Modulo per la presentazione delle osservazioni per i piani/programmi/progetti sottoposti a procedimenti di valutazione ambientale di competenza statale

ID: Codice procedura (ID_VIP/ID_MATTM):10844

Impianto per la produzione di energia elettrica da fonte eolica, costituito da 6 aerogeneratori della potenza complessiva di 37,2 MW, un sistema di accumulo da 25 MW e relative opere connesse in località "Rempillo" nel comune di Pitigliano (GR).

TESTO DELLE OSSERVAZIONI

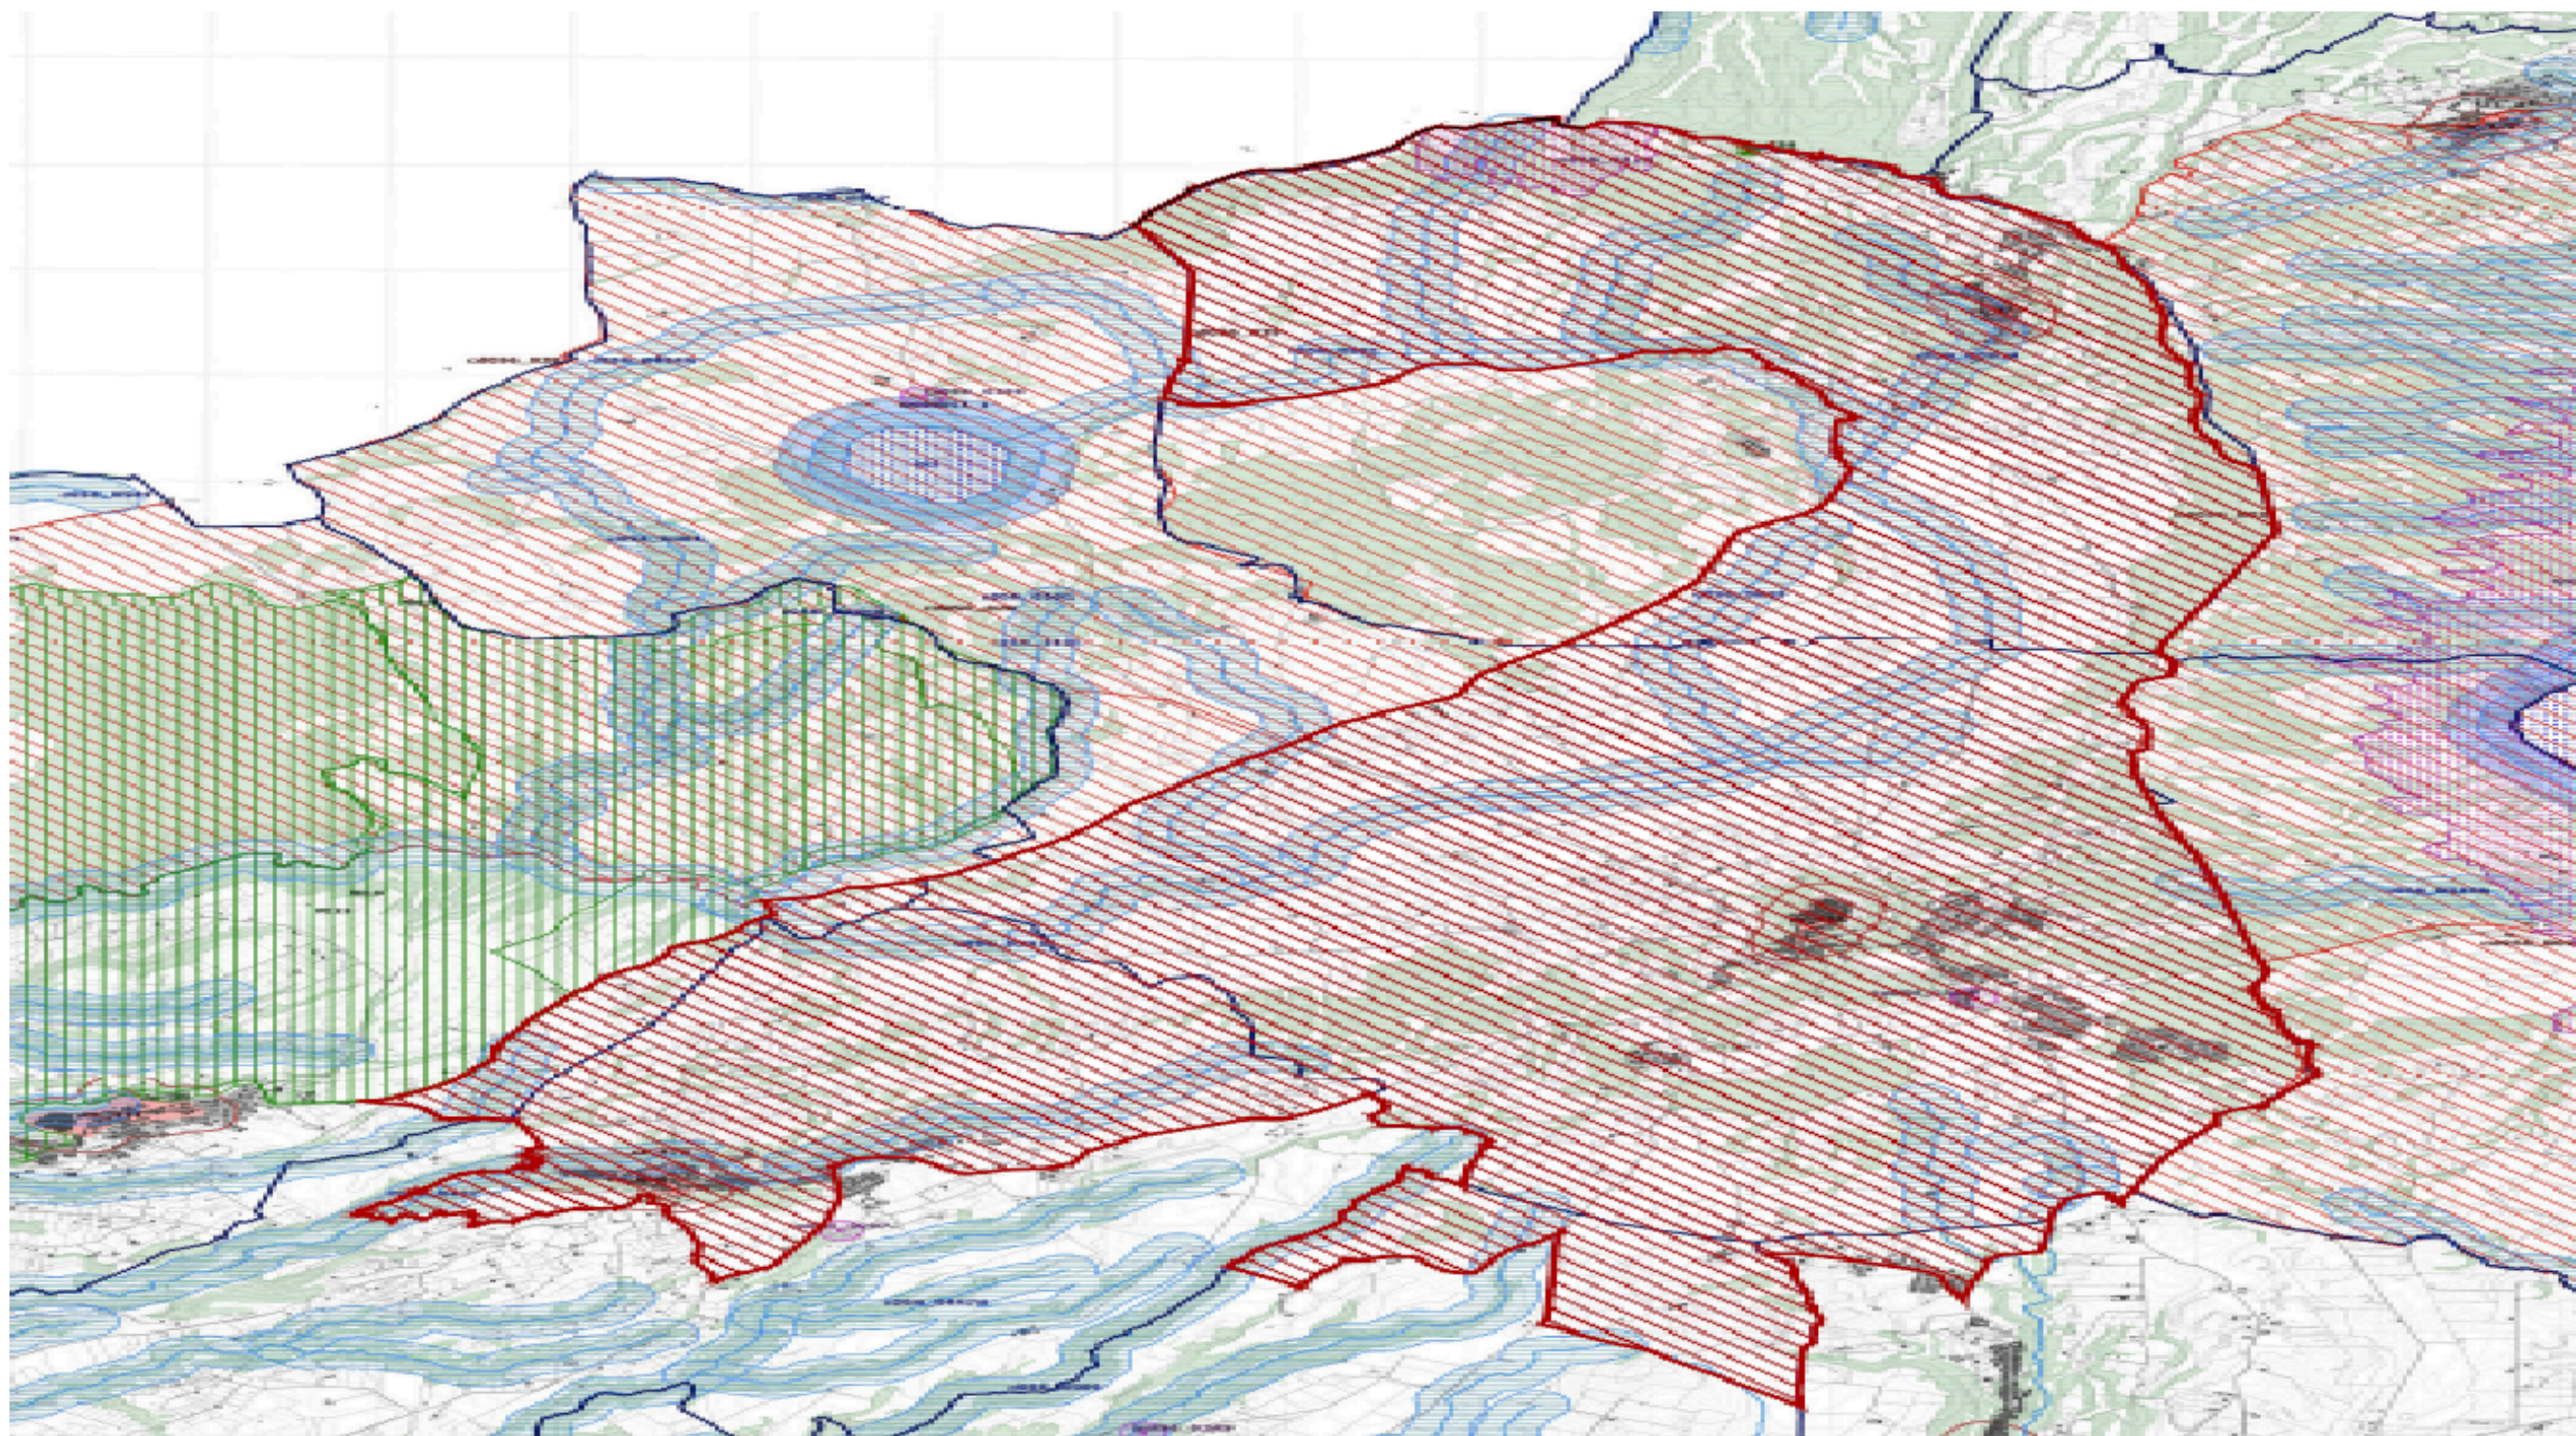
l'immagine n. 2 dell' ALLEGATO) all'area di notevole interesse pubblico " Conca del lago di Bolsena" (D.M. 24.10.1960). Praticamente una vasta zona che per interesse paesaggistico e naturalistico oltre che storico, archeologico e identitario rappresenta un unicum nel panorama nazionale.

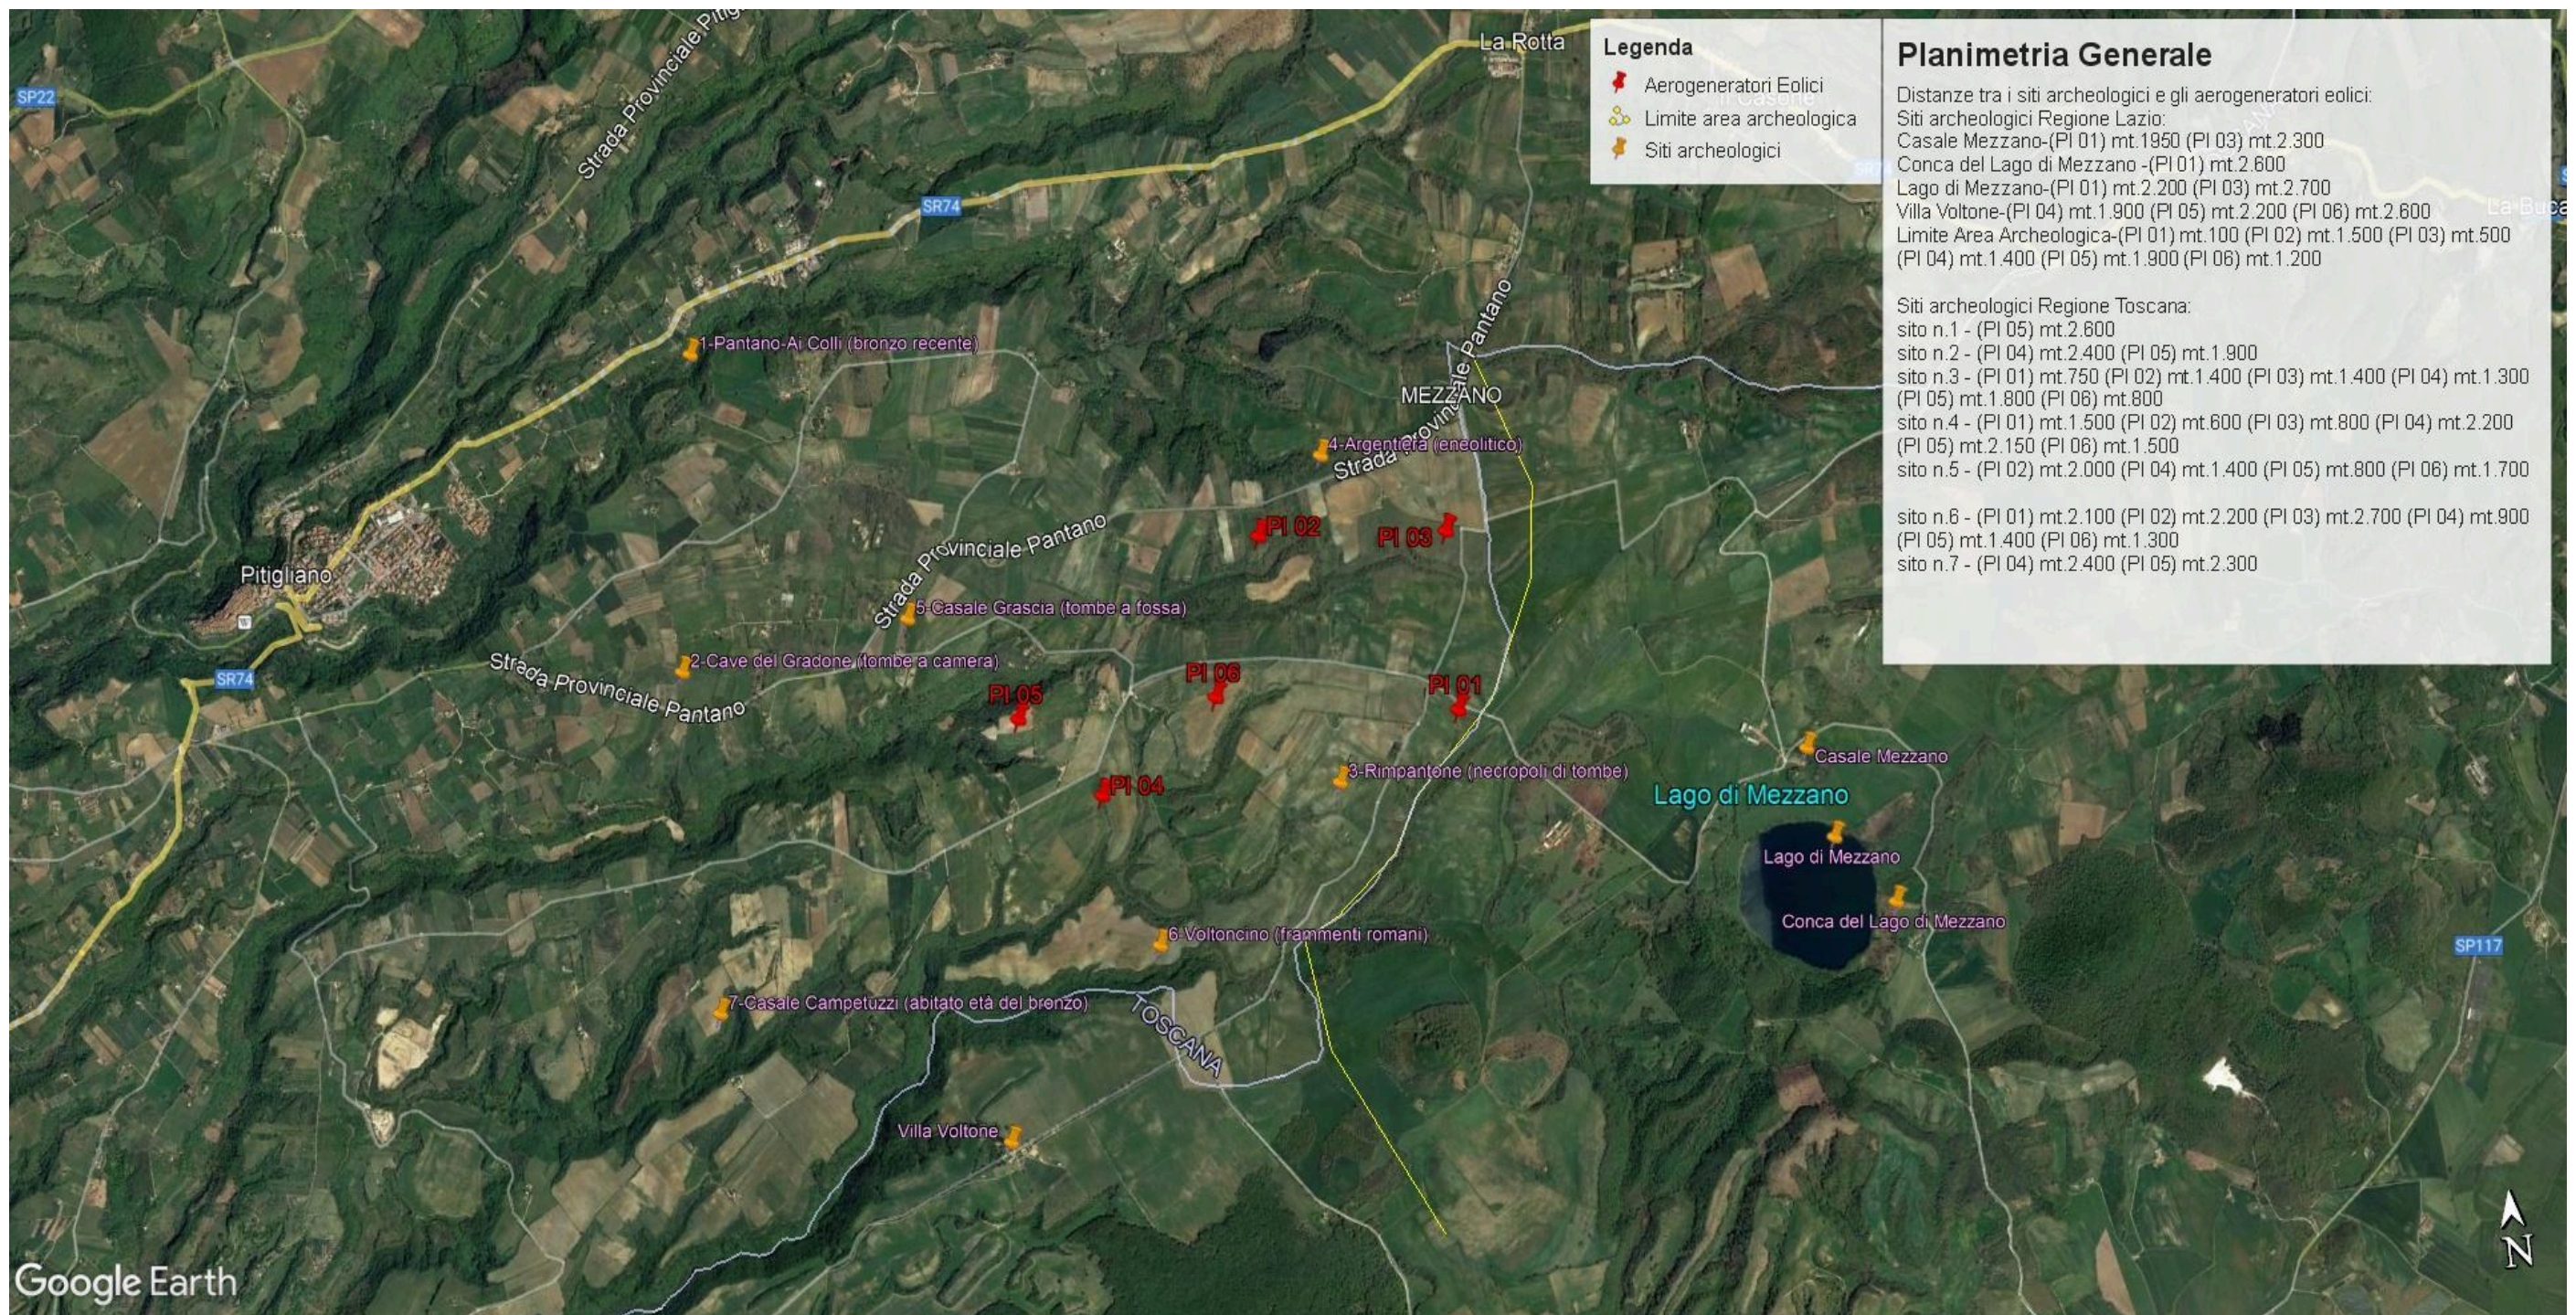
Inoltre, la zona in cui insisterebbe l'impianto eolico industriale Rempillo è compresa nelle fasce di rispetto di 3 km di diversi beni archeologici tutelati dalla parte II del Codice dei Beni Culturali (vedi Allegato, immagine n. 3). Inoltre le pale P04 e P05 ricadono all'interno di un'area archeologica che la

Proponente vorrebbe cancellare per il semplice fatto che non è riportata nel documento regionale ma nel documento provinciale come meglio dettagliato nell'Osservazione n. 5. Alla luce di quanto documentato appare chiaro quindi che la collocazione dell'impianto non ha tenuto conto alcuno dei vincoli dell'area nella quale è stato progettato e l'inserimento dell'impianto eolico nel paesaggio e sul territorio non è corretto (Allegato IV delle Linee guida nazionali di cui al D.M dello Sviluppo economico del 10.09.2010).
